Réf. DAT-1446-MEMO-030-C • 4/01/2012

# Prolongement métro 4 phase 2

## Réponse à l'avis de l'Autorité Environnementale émis le 23 novembre 2011

Figure : positionnement des sondages réalisés en 2010

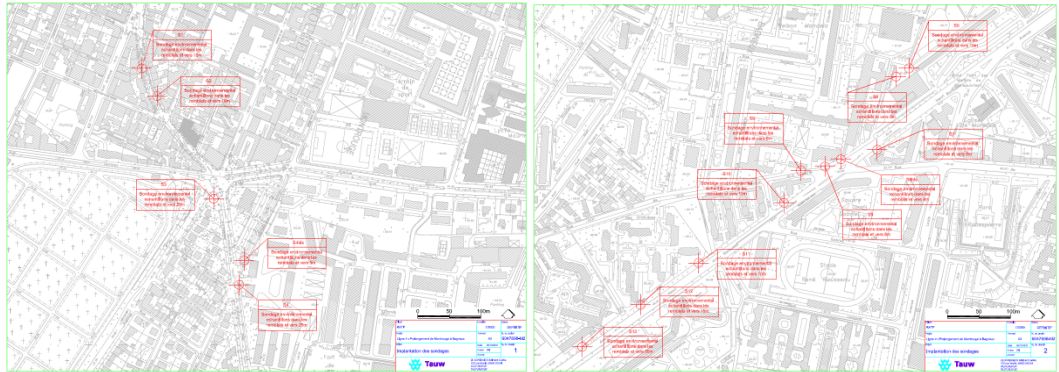
« - préciser les concentrations en matières polluantes des 330 000 m<sup>3</sup> de terres à excaver pour la construction du tunnel, des stations et des ouvrages de service, caractériser ces terres selon qu'elles sont inertes ou non, dangereuses ou non, fournir pour celles qui ne sont pas inertes une liste des centres spécialisés susceptibles de les accueillir compte tenu des volumes concernés ;

Les recherches ont été effectuées en trois étapes :

- I. *une étude historique et documentaire analysée en décembre 2009 ;*
- II. *des investigations sur site sous forme de sondages avec un maillage lâche (13 points) réalisés au second semestre 2010 afin de déterminer les points sensibles et un ordre de grandeur des pollutions suspectées ;*

Les sondages de cette dernière campagne (étape III) ont été analysés très récemment. Ils permettent d'évaluer une fourchette haute des volumes à excaver par catégorie d'ISD. En tenant compte des cas les plus défavorables (si un sondage indique une pollution, il est pris l'hypothèse que les terres sont polluées jusqu'au sondage « propre » suivant) les constatations suivantes peuvent être établies :

- il n'y a pas trace de déchets nécessitant d'être envoyés en Installation de Stockage des Déchets Dangereux (ISD D) ;
- une proportion inférieure à 15% pourrait devoir être évacuée en ISD Non Dangereux ;
- une proportion inférieure à 9% pourrait être évacuée en ISD Inertes acceptant les terres sulfatées ;
- le restant, représentant plus de 76% des terres excavées, seraient *a priori* inertes ;

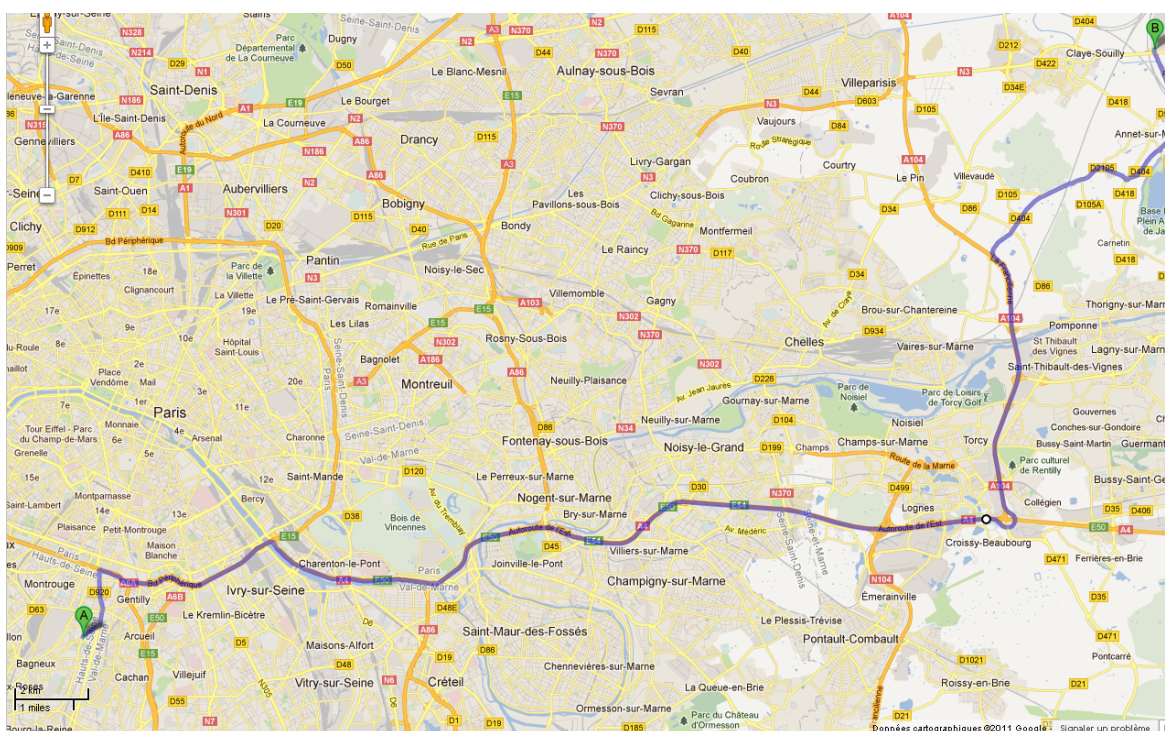
- analyser la faisabilité du transport des terres excédentaires par rail à partir d'un site de chargement ferroviaire accessible facilement par camion depuis le chantier, préciser les itinéraires urbains envisageables pour évacuer ces terres et approvisionner le chantier par camions, évaluer les impacts de ces transports, notamment en ce qui concerne la circulation générale et les riverains ;

Le schéma de circulation des camions pour évacuer les déblais pourrait être le suivant : le cheminement systématique consisterait à rejoindre le Boulevard Périphérique (BP) parisien, via l'axe RD920 (sur moins de 2 km) afin de limiter les nuisances sur le réseau routier secondaire, puis à emprunter au maximum les grands axes autoroutiers jusqu'à destination.

L'itinéraire des camions depuis les zones de production de déblais jusqu'à la RD920 se fera par les routes secondaires les plus directes (avenue Dormoy, avenue de Stalingrad, rue Naudin, avenue Hugo, rue des Meuniers, avenue Pasteur et rues perpendiculaires à l'avenue Barbusse). La cinquantaine de camions quotidiens (en moyenne) se répartira sur les 8 sites d'extraction : ainsi, en moyenne 6 à 7 camions interviendront chaque jour sur chaque site du chantier.

L'exemple ci-dessous est fourni pour le transport vers Claye-Souilly (qui représente la majorité de ces transports en phase 1) : les axes empruntés sont RD920, Boulevard Périphérique, A4 et A104.
